**AUTOSTRADA DELLA CISA A15
RACCORDO AUTOSTRADALE A15/A22
CORRIDOIO PLURIMODALE TIRRENO-BRENNERO
RACCORDO AUTOSTRADALE FRA L' AUTOSTRADA DELLA CISA-FONTEVIVO (PR)
E L' AUTOSTRADA DEL BRENNERO-NOGAROLE ROCCA (VR). I LOTTO.**

PROGETTO ESECUTIVO

**GENERALE
GENERALE
RELAZIONE DI ATTESTAZIONE DI RISPONDENZA AL
PROGETTO DEFINITIVO E ALLE RELATIVE PRESCRIZIONI**

Rev.	Data	DESCRIZIONE REVISIONE	Redatto	Controllato	Approvato
D	04/09/2015	Rev per elettrodotto 132kV RFI e aggiornamento Dossier Enti Territoriali	RAMPADO	NIGRELLI	MAZZOLI
C	26/06/2015	Istruttoria A15 - Revisione generale	RAMPADO	NIGRELLI	MAZZOLI
B	13/10/2014	Lettere A15 e Istruttoria Rina n°730 dell'8/09/2014	RAMPADO	NIGRELLI	MAZZOLI
A	31/07/2014	RIEMMISSIONE PROGETTO ESECUTIVO	RAMPADO	NIGRELLI	MAZZOLI

Figura 3.19– Particolare dello Svincolo di autostazione Trecasali - Terre Verdiane (in nero il Progetto Esecutivo, in amaranto il Progetto Definitivo)

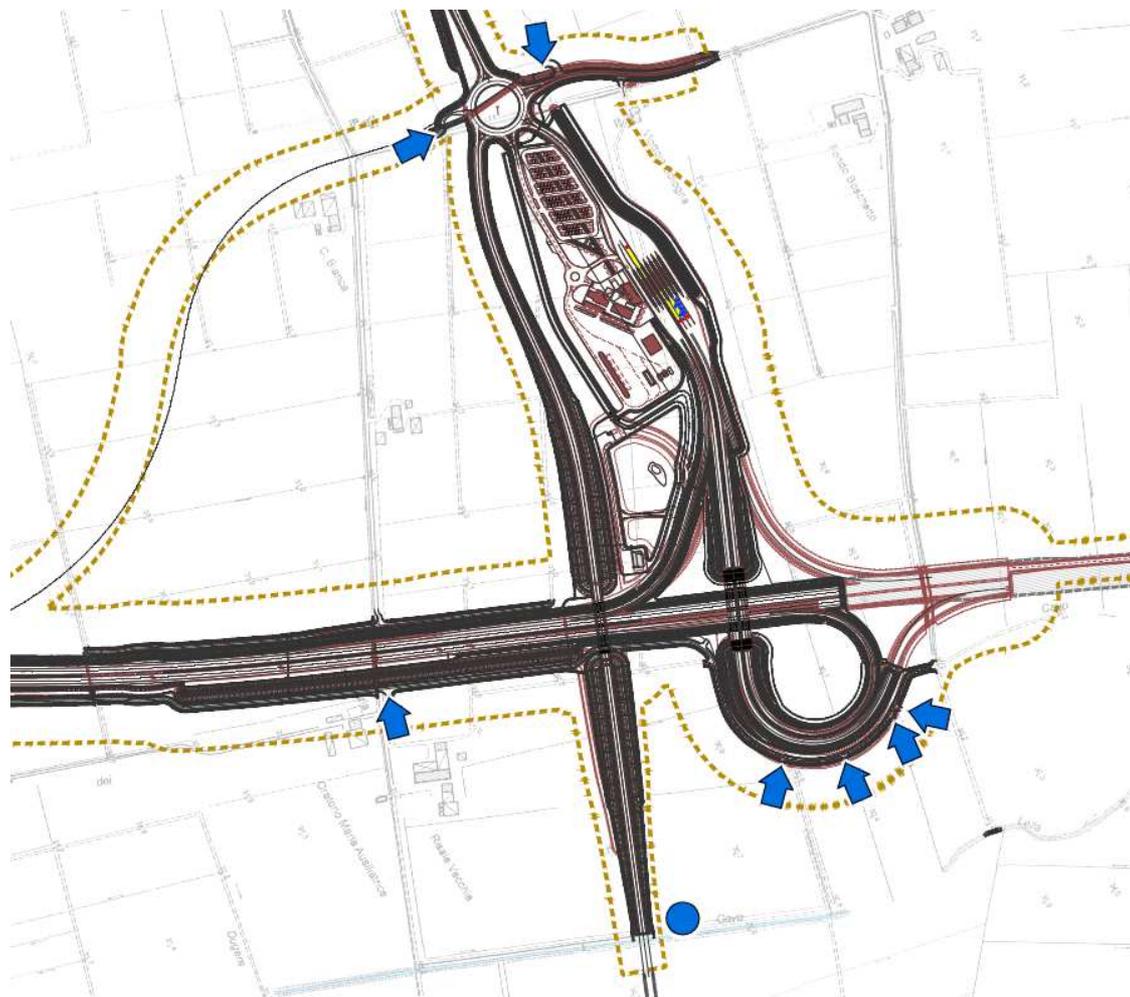
In particolare il tratto in parallelo per il ramo di emissione A è stato portato da 180 a 120 m e per il ramo D di immissione da 190 a 290.70 m.

Figura 3.20 - Schema di raffronto estensione tratti galleria a conci scatolari/tra diaframmi fra PD (sopra) e PE (sotto).

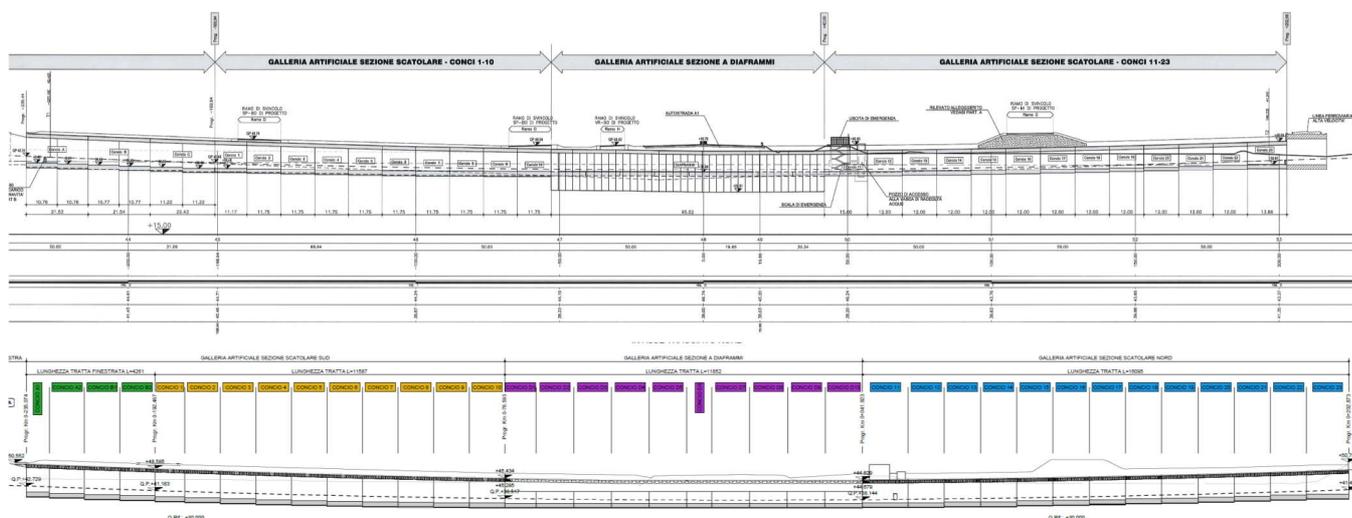
L'esecuzione delle lavorazioni nel sotto-atteveramento dell'A1 e nei relativi settori di approccio si accompagna alla necessità di mantenere in servizio le tre corsie di marcia più la corsia di emergenza per ogni carreggiata e di preservare la funzionalità delle reti di servizi interferite (in particolare la rete fibra ottica, la cui sede è posta lungo l'allineamento del ciglio esterno della carreggiata sud A1). Si aggiunge peraltro l'esigenza di coniugare la costruzione del rilevato ospitante la deviazione provvisoria dell'A1 con la realizzazione della galleria artificiale stessa. Tali circostanze, unitamente a considerazioni legate all'efficace esecuzione delle lavorazioni di cantiere, hanno determinato in sede di Progettazione Esecutiva una differente scansione dei tratti di galleria realizzati con differenti tipologie costruttive, a favore in particolare di un allungamento di poco superiore ai 23 m del settore compreso tra diaframmi, lato sud. L'estensione del tratto di galleria da realizzarsi con "metodo Milano" deriva infatti dal minor impatto connesso a tale metodologia costruttiva rispetto all'esecuzione di scavi a cielo aperto, visti gli evidenti elementi di interferenza presenti nell'area, anche in termini di fasi realizzative dell'interconnessione A1/A15 (mantenimento in esercizio del ramo di svincolo Milano-La Spezia, predisposizione sede deviazione provvisoria A1). Si è conseguentemente ridotta l'estensione del settore di galleria costruito con conci gettati in opera, posto a sud dell'A1. A seguire è proposta la scansione in tratti della galleria a differente tipologia costruttiva, con riferimento rispettivamente allo schema di Progetto Definitivo e di Progetto Esecutivo.

Figura 3.22 Struttura di imbocco – tratto finestrato – configurazione Progetto Esecutivo

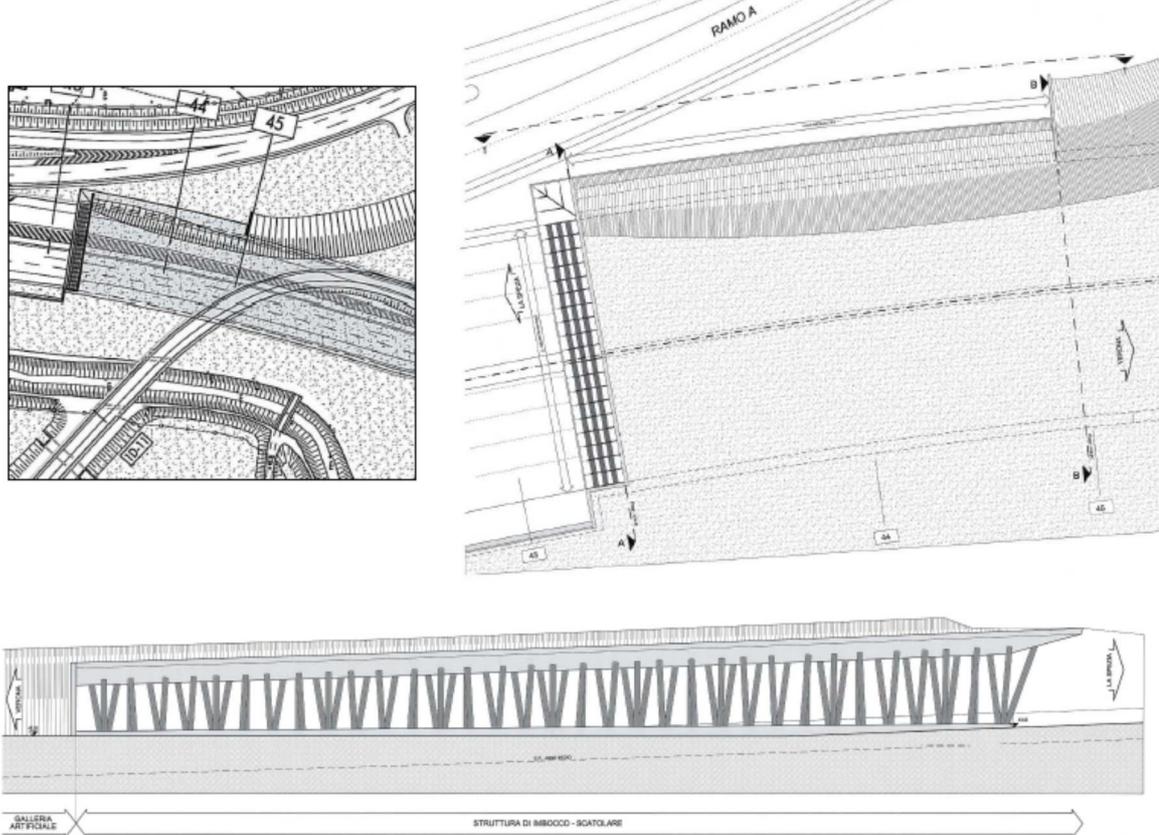
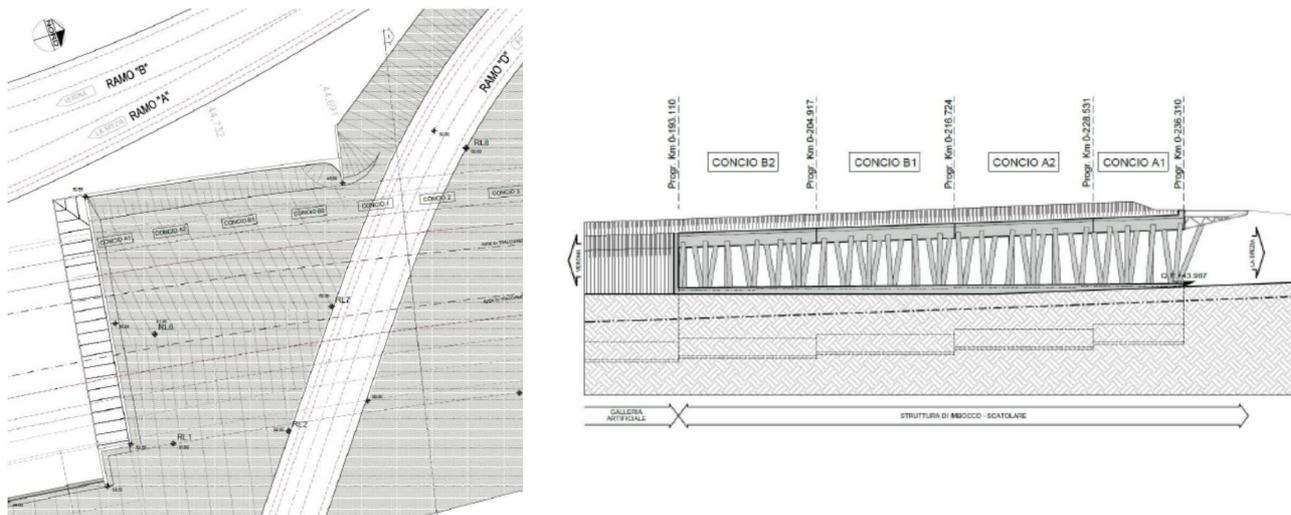
Con riferimento all'asse di tracciamento nord, a partire dall'imbocco lato La Spezia, la galleria artificiale presenta un tratto definito "finestrato" con sviluppo 42.61 m. Il tratto "finestrato" è costituito da una struttura scatolare in c.a. parzialmente aperta per la presenza di pilastri metallici sulla carreggiata sud: tale struttura di imbocco realizza un'adeguata mitigazione ambientale del manufatto e sottolinea il punto di inizio dell'autostrada di progetto.

Si evidenzia che le modifiche apportate in sede di Progettazione Esecutiva al tracciamento stradale del ramo di svincolo D **hanno imposto la riduzione del tratto "finestrato" in oggetto**, rispetto alla configurazione prevista nel Progetto Definitivo. Si propongono nel seguito, a confronto, i layout planimetrici e prospettici dell'imbocco sud: la riduzione del tratto finestrato è di circa 24 m.

Figura 3.23 - Sezioni tipologiche manufatto di imbocco sud: confronto Progetto Definitivo (sopra) – Progetto Esecutivo (sotto)

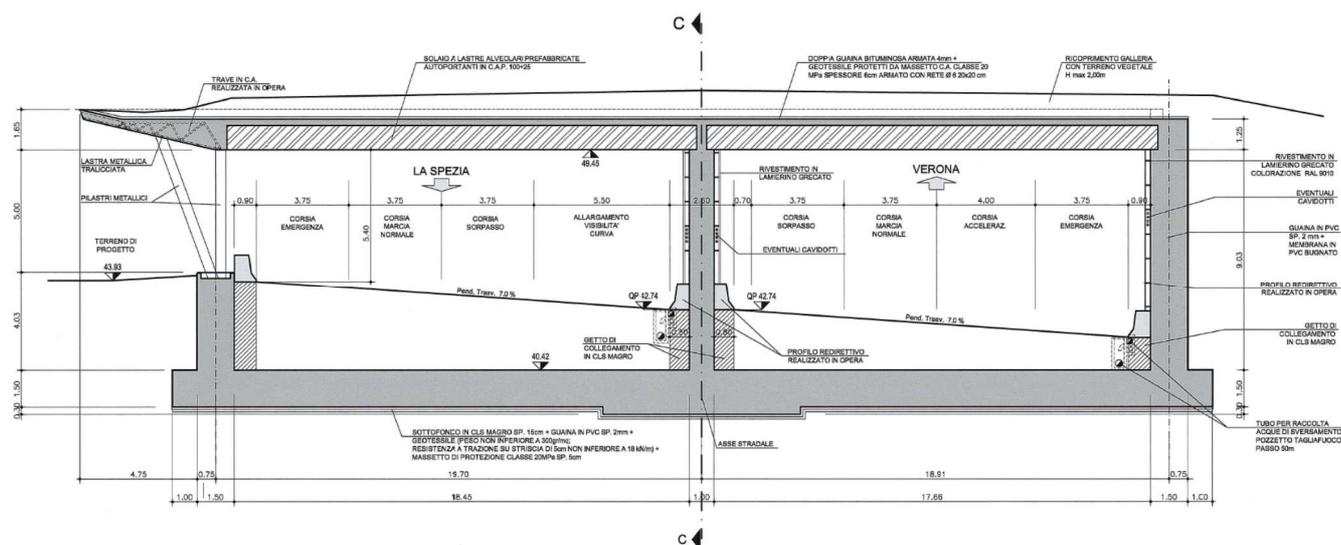
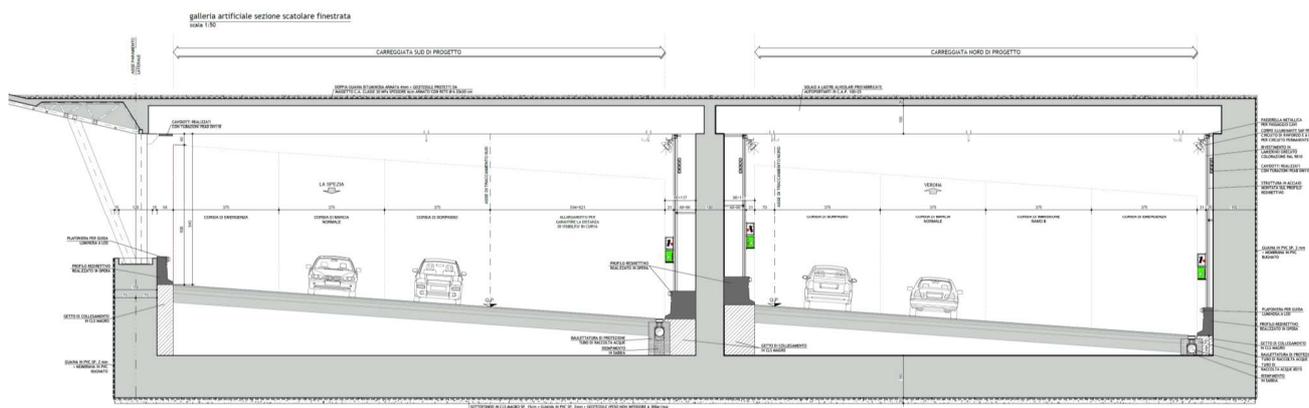
Per ciò che riguarda geometria e caratteristiche degli elementi costruttivi principali ed allestimento interno funzionale dell'opera, si propongono nel seguito a confronto le sezioni trasversali tipologiche per i tre settori costituenti l'opera nel suo complesso, ovvero il manufatto d'imbocco sud, il settore realizzato a conci scatolari gettati in opera ed il tratto centrale compreso tra diaframmi.

A commento delle sezioni di confronto riportate, si segnalano qui di seguito gli elementi di interesse (variazioni, ottimizzazioni) apportati rispettivamente a carpenterie strutturali, dotazioni idrauliche e sistemi di impermeabilizzazione della galleria.

Figura 3.32 - Particolare giunto water stop

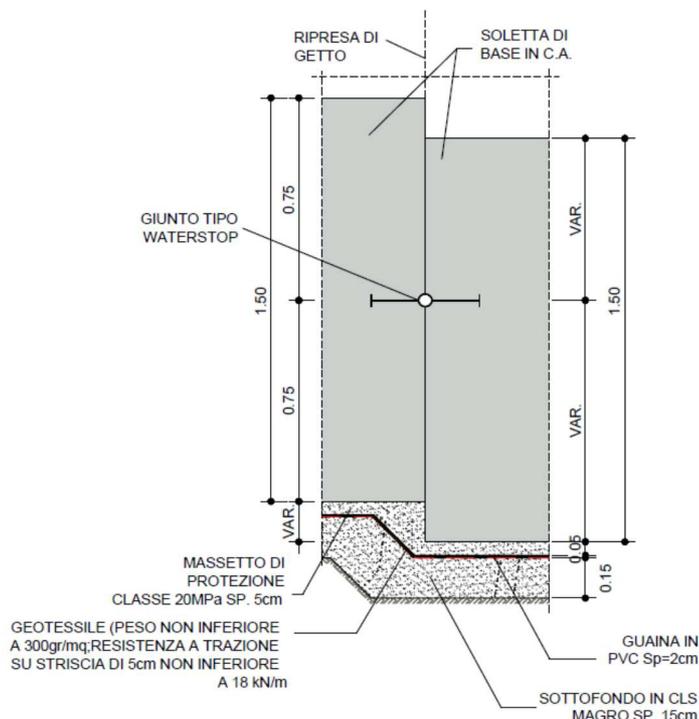
Quale ottimizzazione rispetto al Progetto Definitivo è prevista l'installazione del dispositivo waterstop in corrispondenza di tutti i giunti fra conci scatolari e non con cadenza di tre conci; l'installazione dei medesimi è prevista nell'ambito della parte permanentemente sotto falda degli elementi strutturali (piedritti e solette). Analogamente, tutti i giunti fra i conci costituenti la soletta di base nel tratto di galleria compreso tra diaframmi sono dotati di waterstop. L'elemento water stop sarà posizionato ai bordi dei conci da gettare e tenuto in posto mediante un'apposita armatura di vincolo riportata in dettaglio negli elaborati grafici delle armature metalliche.

Figura 3.34 - Soluzione di Progetto Esecutivo per la realizzazione giunto senza interventi su manufatto TAV esistente.

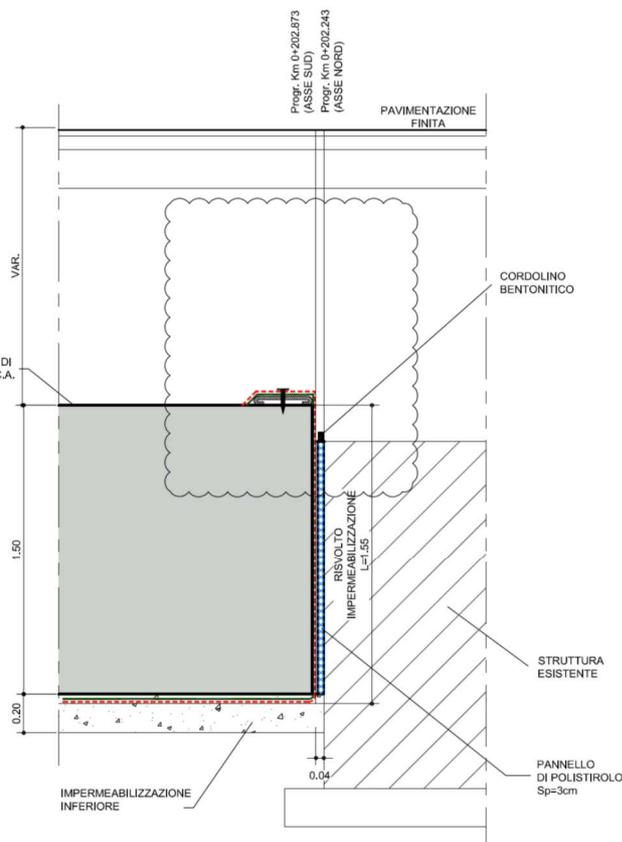
Ciò ha consentito peraltro l'eliminazione di ogni intervento da effettuarsi sulle strutture dello scatolare esistente posto al di sotto della linea alta velocità RFI, diversamente da quanto previsto nel Progetto Definitivo, laddove si interveniva impostando parte delle strutture ospitanti la raccolta delle acque di piattaforma direttamente sul solettone di fondo dello scatolare RFI.

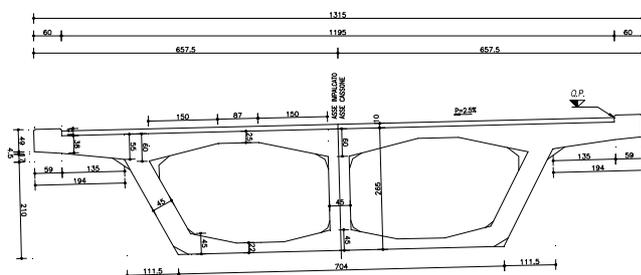
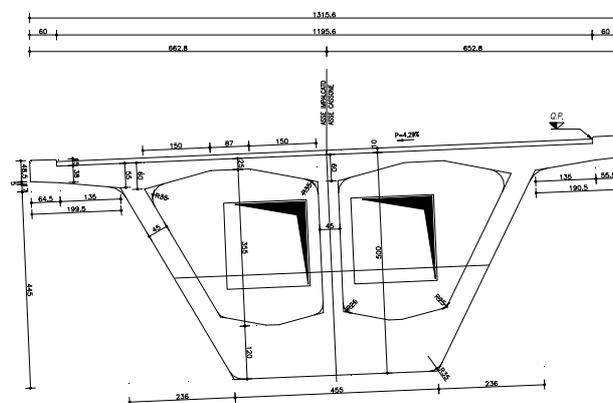
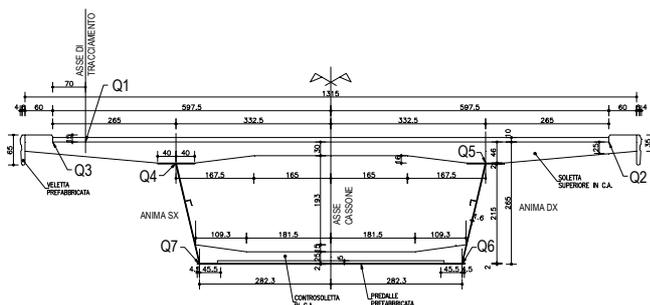
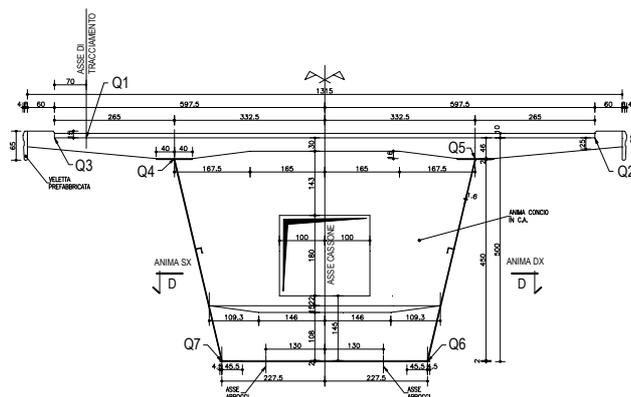
Si riportano di seguito le sezioni trasversali dell'impalcato in mezzeria e in corrispondenza dell'asse pile per la soluzione del Progetto Definitivo a base gara e per la soluzione proposta del Progetto Esecutivo.

Figura 3.47 - Perdita di contatto dell'isolatore elastomerico con slitta longitudinale in caso di sisma trasversale

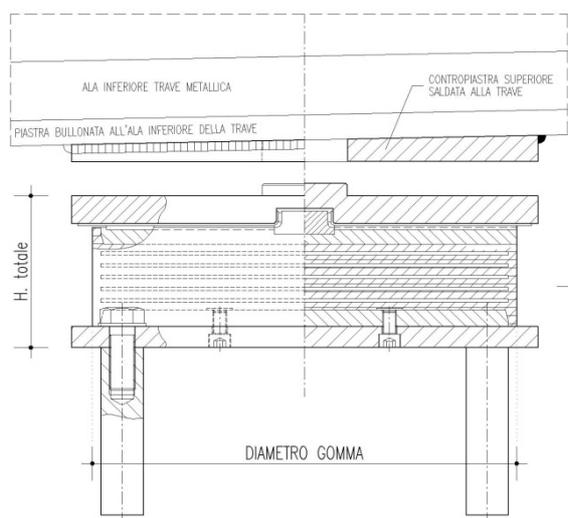
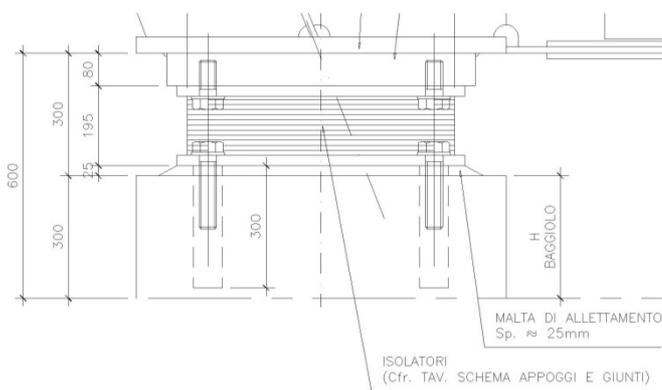
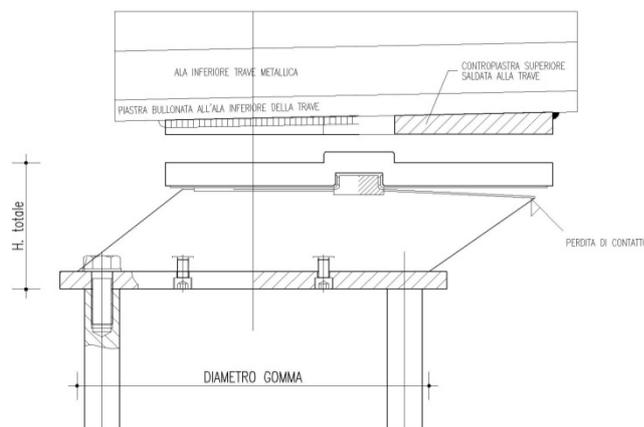
La figura seguente, a titolo d'esempio mette a confronto un isolatore elastomerico dotato di slitta longitudinale con un isolatore elastomerico rigidamente connesso alle strutture, del tipo previsto in PE:

Come risulta evidente, l'introduzione della slitta longitudinale determina la trasmissione dei carichi verticali per semplice contatto tra isolatore ed impalcato, non potendosi realizzare alcun collegamento meccanico tra le due parti (l'impalcato deve essere libero di muoversi rispetto all'isolatore in direzione longitudinale). In caso di sisma agente in direzione trasversale, l'isolatore elastomerico si deformerà ma, in virtù della mancanza di un adeguato collegamento meccanico tra le parti, tenderà a perdere contatto dall'impalcato. La figura seguente illustra questo concetto:

Figura 3.54 - Sezione Tipo – Interventi migliorativi proposti in sede di offerta

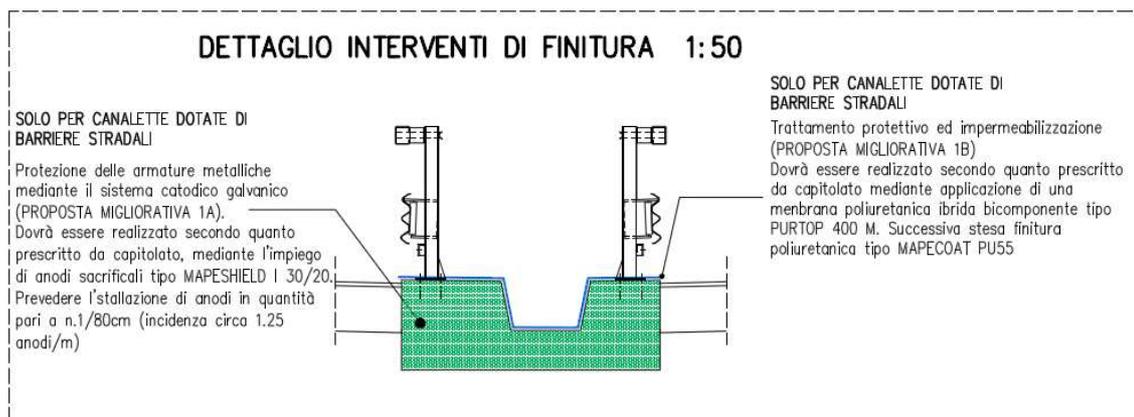
- protezione delle armature metalliche mediante il sistema catodico galvanico (proposta migliorativa 1A);
- trattamento protettivo dei cordoli dei muri mediante membrana poliuretana ibrida bicomponente tipo PURTOP 400 M (proposta migliorativa 1B).
